Voorontwerp Uitwerkingsplan Limmer Linten fase 3a - betreffende noordelijk gedeelte Moerbeilint

Nota beantwoording reacties voorontwerp Uitwerkingsplan Limmer Linten fase 3a Westerweg-Kapelweg. De beantwoording ziet op het noordelijke gedeelte van het plangebied, deelgebied Moerbeilint, voor de ontwikkeling van 46 woningen.

11 mei 2022

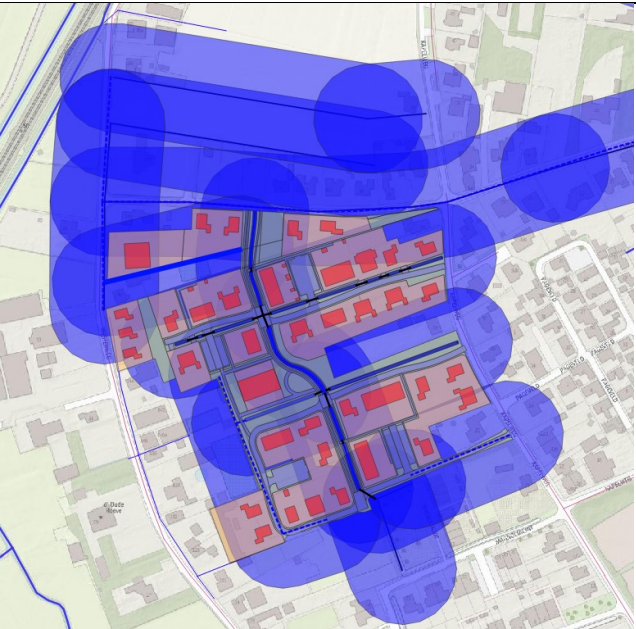
die grenzen aan het oude lint een maximale goot en nokhoogte opgenomen.	
	3.4 Ten aanzien van de neerslag (regen) wordt verwacht dat fase 3a wordt getoetst aan de nieuwe statistieken. In het huidige klimaat is de T110 een bui van 92mm in 24 uur, voor het jaar 2050 is dit een bui van 108 mm in 24 uur. Uit het bestemmingsplan Zandzoom en het daarin gerefereerde masterplan Water Zandzoom dient de afstand tussen de greppels maximaal 80 meter te zijn. Ook dienen oude waterlopen terug te worden gebracht. Daarbij wordt opgemerkt dat langs de Pagenlaan in het verleden een waterloop lag. Hetzelfde geldt voor een oost-west greppel te zuiden van het kavel van Westerweg 146. In het uitwerkingsplan is geen rekening gehouden met de beekriool die langs een deel van de Pagenlaan en Westerweg ligt. Deze is voor de waterhuishouding van groot belang. Langs alle wegen dienen greppels te worden aangelegd. Regenwater wat op dit moment op de Pagenlaan valt heeft geen mogelijkheid tot afvoer. Aandacht wordt gevraagd voor de waterhuishouding rond de bestaande percelen. Door de ophoging van de gronden voor woningbouw zullen de bestaande percelen lager komen te liggen. Hiertussen dient dan een greppel te worden aangelegd.	Het watersysteem is getoetst conform het beleid van de gemeente en het Hoogheemraadschap Hollands Noorderkwartier. Dit betreffen de volgende neerslagsscenario's: • T=2, bui8 uit de leidraad riolering voor het toetsen van water-op-sstraat; (19,8 mm/uur) • T=25, om te toetsen of er niet te veel water wordt afgevoerd naar het omliggend gebied (6m3/min/100ha); (54mm/12uur) • T=100, om te toetsen of water niet inundeert vanuit de greppels. (69mm/12uur) bij maximale toegestane afvoer 8m3/min/100ha. Bij het realiseren van het nieuwbouw in het gebied worden zowel greppels als Drainage-Transportriolen (DT-riolen) toegepast om zowel hemelwater als overtollige grondwater te verwerken. Ook in de Pagelaan en een deel van de Westerweg komt een dergelijke DT-riool. Met deze voorziening zijn er voldoende mogelijkheden voor het afvoeren van hemel- en grondwater. In het onderstaande figuur is aangegeven dat met deze greppels en DT-riolen wordt voldaan aan de richtlijn van 80 m in het Masterplan.	Het waterstructuurplan wordt als bijlage bij de Toelichting gevoegd.

Figuur 1 Buffer van 40m rondom watervoorzieningen Bij percelen waarbij een maaiveldsprong van groter dan 20 à 30 cm tussen bestaand en nieuw maaiveld ontstaat worden maatregelen genomen om wateroverlast te voorkomen. De volgende maatregelen zijn opgenomen in het waterstructuurplan: • Realiseren greppel (achterzijde Westerweg 146) • Toepassen keerwand • Toepassen DT-riool Met de bovengenoemde maatregelen wordt voorkomen dat hemelwater afstroomt richting de bestaande percelen. Hiernaast wordt voorkomen dat doorsijpelend (grond)water drassig tuinen veroorzaken.	
	3.5 In het gebied is een cultuurhistorisch bouwwerk aanwezig, te weten een pomphuisje. Gevraagd wordt om het pomphuisje in het plan te passen.	Het pomphuisje is bij ons bekend. Het is ons echter niet bekend dat dit een cultuurhistorisch waardevol object betreft. Het pomphuisje zal niet in het plan worden ingepast.	Geen
